DODATEK Č. 1
KE SMLouvĚ O DíLO
uzavřené dne 24. 10. 2016

Smluvní strany se z důvodu naskytnutých méněprací a víceprací dohodly, v souladu s čl. XII. odst. 12. 3 a čl. VIII. odst. 8.2. smlouvy o dílo uzavřené dne 24. 10. 2016 (číslo smlouvy objednatele: č. T-508-00/16) na zajištění realizace díla „Květná – rekonstrukce zdrojů muničního skladu“, na uzavření tohoto dodatku č. 1. ke smlouvě.

OZNÁMENÍ ZMĚNY		OZ č. 1	
Název akce: „Květná – rekonstrukce tepelných zdrojů muničního skladu“-realizace			
Předmět změny: Demolice a likvidace betonových pasů v trase plynovodu			
Zhotovitel:	EVČ s.r.o.Arnošta z Pardubic 676, Pardubice 530 02		
Objednatel:	Armádní Servisní, příspěvková organizace	Datum: 4.11.2016	
Způsob odeslání / předání		poštou ☐	e-mailem ☐
		faxem ☐	osobně ☒
Odkazy:	Popis		
	Demolice betonových základů již neexistujícího objektu a odvoz na skládku		
<u>Popis stávajícího stavu</u>			
V zamýšleném terénu pro vedení plynovodu byly při výkopových pracích objeveny betonové základové pasy objektu, který již neexistuje. Objekt byl vybudován bez řádných dokladů Sovětskou armádou. Betonové pasy bránily trase plynovodu.			
<u>Projektové řešení</u>			
Projektovaná trasa plynovodu neobs

foto č. 1 – pohled na zákryt tepelného zdroje v budově štábu

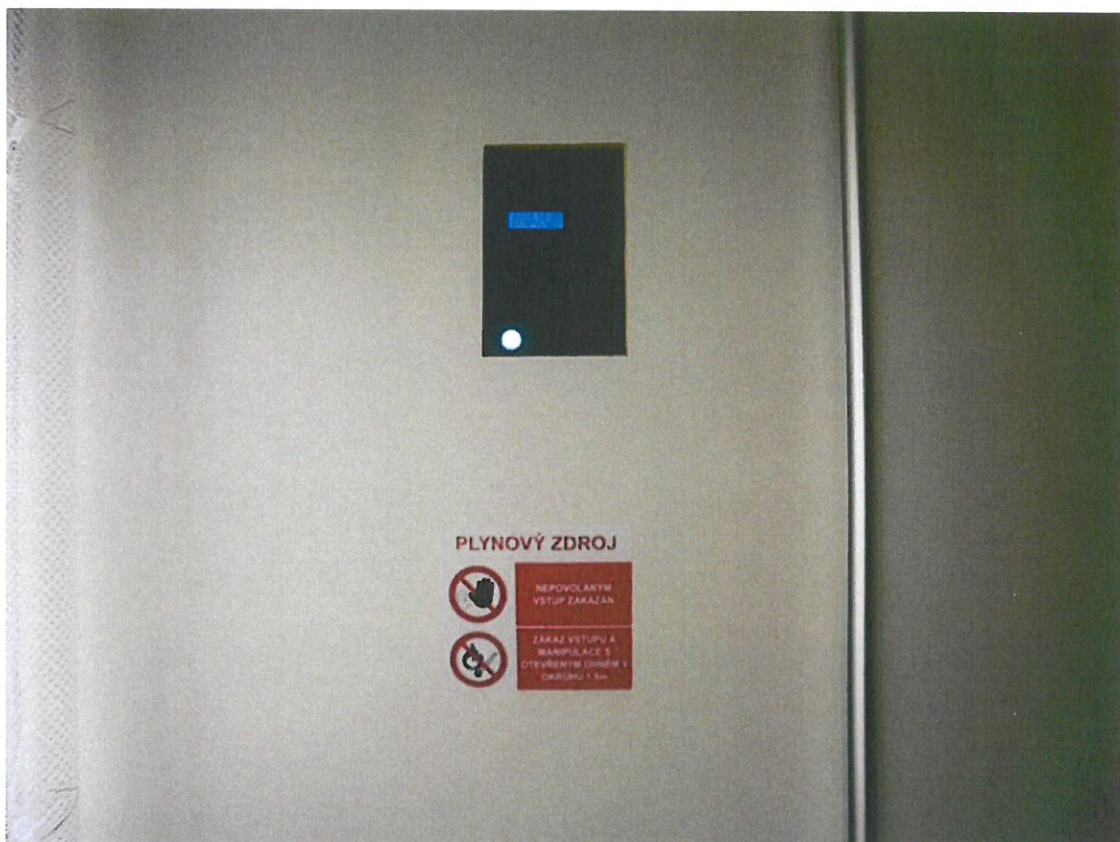
Na základě žádosti uživatele bude provedeno zhotovení nového posuvného krytu v provedení bílé lamino s olemováním stříbrnou matnou kovovou lištou s průzory pro odečet dat z displejů včetně středového zámku pro zajištění před neoprávněnou manipulací se zdrojem. Pohyb posuvných dveří je jištěn horní a dolní kolejničkou. Ve spodní části se nachází větrací mřížka. – viz fotodokumentace.

Vzhledem ke skutečnosti, že se jedná o reprezentační prostory, které v minulosti navštívil předseda vlády, souhlasím se zkulturněním zákrytu tepelného zdroje.

S navrhovanou změnou zřízení posuvných dveří z lamina místo ocelové mříže, kterou požaduje uživatel objektu, souhlasím vzhledem k účelu a reprezentaci daných prostor.

Objednatel souhlasí s navrženým řešením. Finanční navýšení je v souladu se smlouvou o dílo č.T-508-00/16 dle čl. VIII. Odstavce 8.2. a je přílohou ZL č. 2.

foto č. 1 – pohled na stávající skříňku HUP

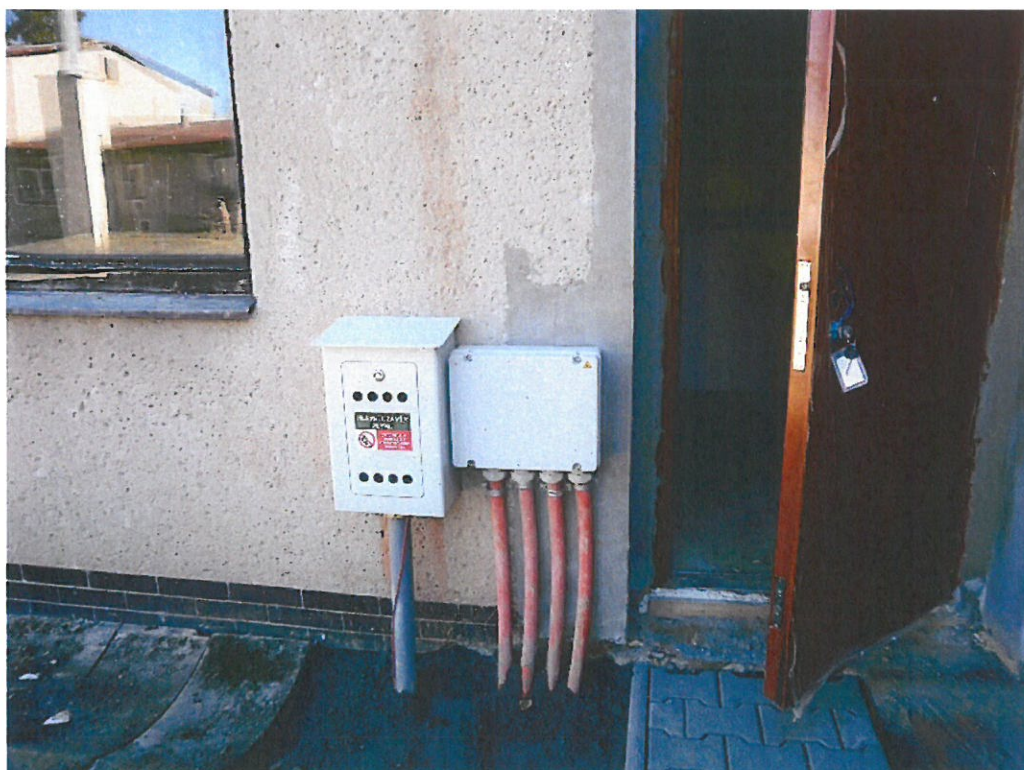
Z důvodu stejného provedení u všech objektů je navrženo osazení 6 ks nových trvanlivých bezúdržbových plastových HUP bez výrazného zvýšení ceny.

Jsem názoru, že se jedná o technicky lepší řešení s minimálním rozdílem finančních nákladů. S navrženým řešením souhlasím.

Plastová varianta je zcela bezúdržbová a pro daný prostor naprosto vhodná. HUP je vždy umístěn tak, že se nenachází v manipulačních cestách a není důvod mít obavy z jeho poškození. S plastovými skříňkami souhlasím.

Objednatel souhlasí s navrženým řešením. Finanční navýšení je v souladu se smlouvou o dílo č.T-508-00/16 dle čl. VIII. Odstavce 8.2. a je přílohou ZL č. 2.

foto č. 1 – pohled na řádkový displej v rozvaděči

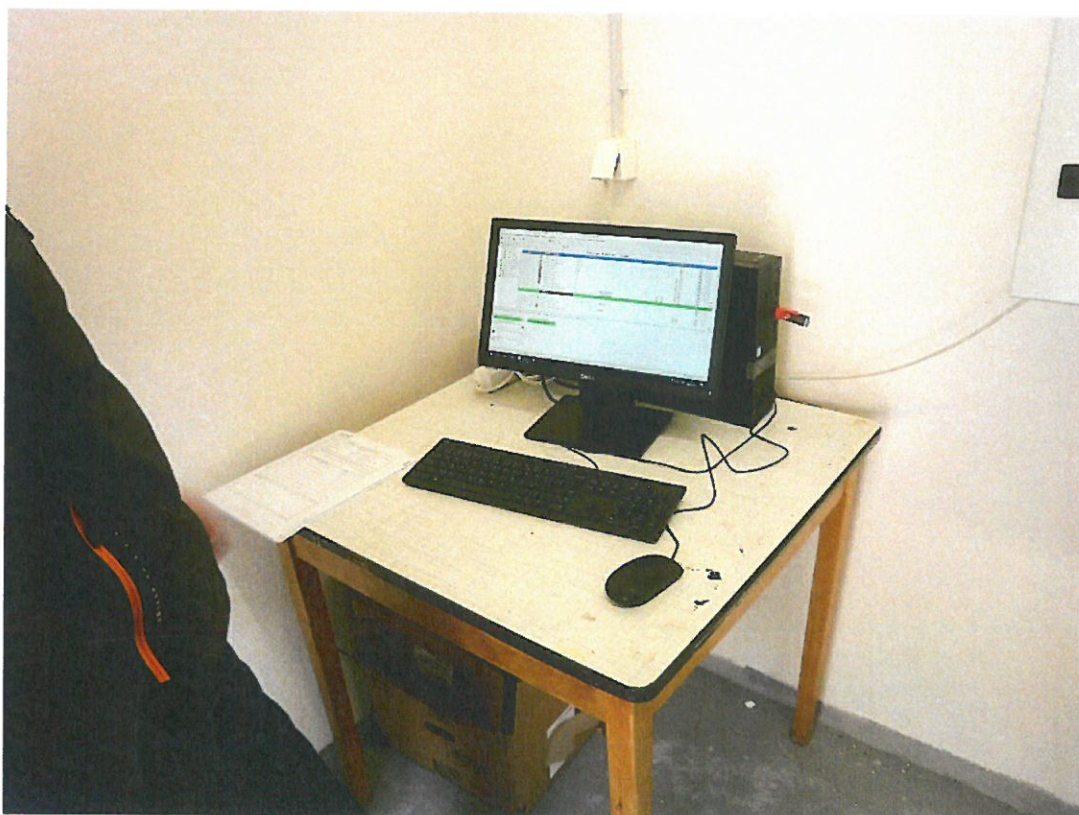
Standardně je dodáván rozvaděč se řádkovým displejem, takto byl namontován. Při kontrole se zjistilo, že měl být dodán rozvaděč s dotykovým displejem. Vzhledem ke skutečnosti, že řízení bude prováděno z centrálního dispečinku, se objednatel se zhotovitelem dohodli, že řádkové displeje ponechají a rozdíl ceny bude vyčíslen jako méněpráce..

Jedná se o požadavek ze strany TDS. Dotykové displeje a vizualizace považují za nadstandardní řešení, které nepřispěje ke zvýšení komfortu provozovatele.
S navrženou změnou souhlasím.

Dotykové displeje jsou dle mého názoru na této stavbě velmi komfortní řešení, které nepřispěje ke zlepšení provozu. S navrženou změnou souhlasím.

Objednatel souhlasí s navrženým řešením. Finanční navýšení je v souladu se smlouvou o dílo č. T-508-00/16 dle čl. VIII. Odstavce 8.2. a je přílohou ZL č. 2.
